Contrato de Interventoría No 971-2021 INTERVENTORÍA PARA LAS OBRAS DE MEJORAMIENTO MEDIANTE LA CONSTRUCCIÓN Y MANTENIMIENTO, GESTIÓN PREDIAL, SOCIAL Y AMBIENTAL SOSTENIBLE DE LA RUTA DE LOS COMUNEROS (ZIPAQUIRÁ - BARBOSA - BUCARAMANGA; GIRÓN - PIEDECUESTA) EN LOS DEPARTAMENTOS DE CUNDINAMARCA, BOYACÁ Y SANTANDER, EN MARCO DE LA REACTIVACIÓN ECONÓMICA, MEDIANTE EL PROGRAMA DE OBRA PÚBLICA "VÍAS PARA LA LEGALIDAD Y LA REACTIVACIÓN VISIÓN 2030". MÓDULO 1.	
CONSORCIO ICEACSA - TPF	INFORME MENSUAL No. 54 INVIAS-IM – 0971-2021 NOVIEMBRE DE 2025

REVISIÓN DE PROYECTOS		
CONSORCIO ICEACSA - TPF		
	CONTRATO 971 DE 2021: INTERVENTORÍA PARA LAS OBRAS DE MEJORAMIENTO MEDIANTE LA CONSTRUCCIÓN Y MANTENIMIENTO, GESTIÓN PREDIAL, SOCIAL Y AMBIENTAL SOSTENIBLE DE LA RUTA DE LOS COMUNEROS (ZIQUAIRÁ - BARBOSA - BUCARAMANGA; GIRÓN - PIEDECUESTA) EN LOS DEPARTAMENTOS DE CUNDINAMARCA, BOYACÁ Y SANTANDER, EN MARCO DE LA REACTIVACIÓN ECONÓMICA, MEDIANTE EL PROGRAMA DE OBRA PÚBLICA "VÍAS PARA LA LEGALIDAD Y LA REACTIVACIÓN VISIÓN 2030" MÓDULO 1.

INFORME MENSUAL

2.1 COMUNICACIÓN D-000006251 CON ASUNTO: “ENTREGA CONCEPTO VALIDACIÓN SUELO DE CIMENTACIÓN DEL PUENTE VEHICULAR K44+500” Y COMUNICACIÓN D-00000631

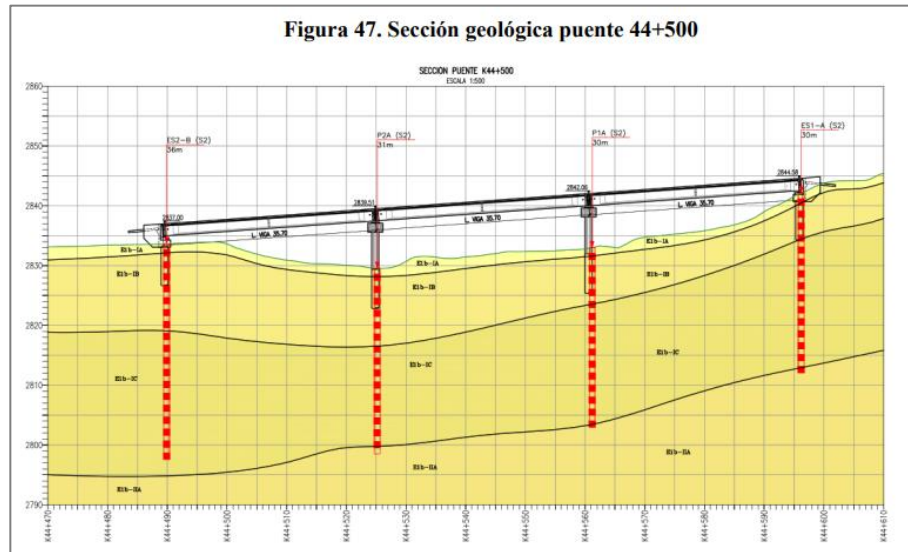
De acuerdo con el estudio vigente para el puente del K44+500¹, el estrato de fundación de los pilotes corresponde al suelo residual de la Formación Bogotá definido como tipo IGM, descrito de la siguiente manera: “Suelo de tamaño de grano arcilloso de color gris claro a habano en matriz de arena de grano fino y humedad baja. De acuerdo con el perfil de meteorización de Deere y Patton (1971), este estrato corresponde a un horizonte IC, saprolito (roca completamente meteorizada) de la Formación Bogotá (E1b).”.

Según la información del documento C078-2923 “Concepto técnico Cimentación Puente K44+500” y sus anexos, el tipo de suelo evidenciado en la inspección realizada al sitio y mediante registros fotográficos, corresponde a “arcillas asociadas a los suelos residuales de la Formación Bogotá” suprayacidas por material de relleno, siendo estas arcillas consistentes con el “modelo geológico-geotécnico del Sector”, el cual se presenta en la siguiente figura:

Desde la Interventoría se considera apropiada la interpretación del Consultor, dadas las evidencias aportadas en las hojas de vida de los pilotes y fotografías de su proceso constructivo.

En línea con lo anteriormente expuesto, se considera que el “Concepto técnico Cimentación Puente K44+500” es aprobado.

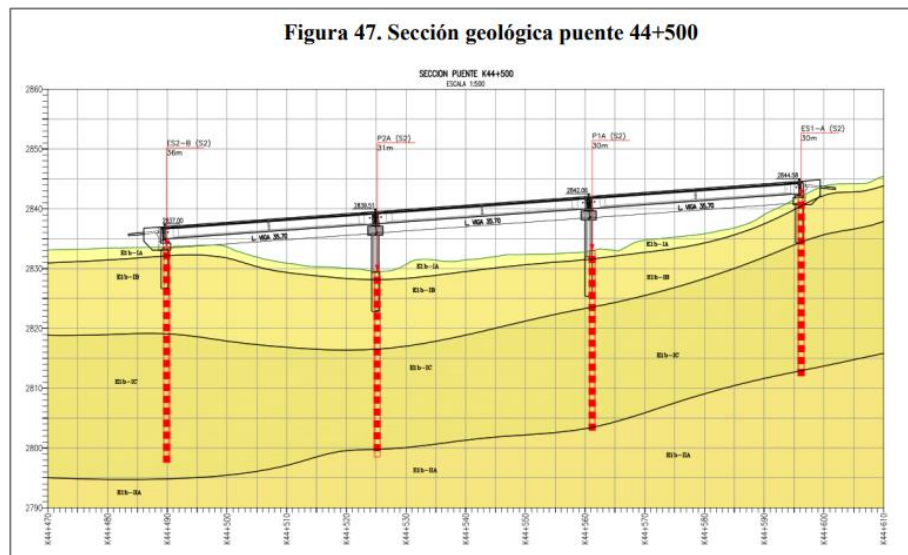
De acuerdo con el estudio vigente para el puente del K44+500¹, el estrato de fundación de los pilotes corresponde al suelo residual de la Formación Bogotá definido como tipo IGM, descrito de la siguiente manera: “*Suelo de tamaño de grano arcilloso de color gris claro a habano en matriz de arena de grano fino y humedad baja. De*
